ポリマープラス株式会社

φ89カップ用フタ 材質、形状変更、及びポリ表示のご案内

2. フタの形状変更及び製品単重変更

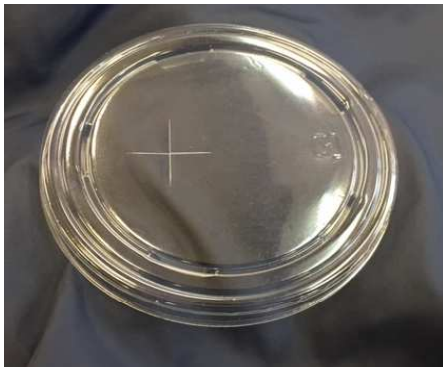
拝啓 貴社ますますのご清栄の段 お喜び申し上げます。
 また 平素は格別のご高配を賜り、厚く御礼申し上げます。
 さて、この度「φ89カップ用フタ」の材質変更、デザイン変更及び内袋へ【JANコード】、【使用上の注意】の表示を印刷させて頂く事としましたのでご案内申し上げます。
 変更点は材質をポリスチレン(透明)からA-PET(透明)へ変更、デザイン形状を変更(下記写真ご参照下さい。)、内袋へ印刷表示(下記表示内容ご参照下さい。)をさせて頂きます。変更製品及び表示内容について下記の通りご案内申し上げます。
 1袋当たりの入り数(100個)、ケース入り数(2,000個)、単価については変更ありません。
 引き続きφ89カップ用トウメイフタをはじめ、弊社製品のご愛顧をお願い申し上げます。

現行品 単重:1.4g±0.3

形状変更品 単重:2.1g±0.4
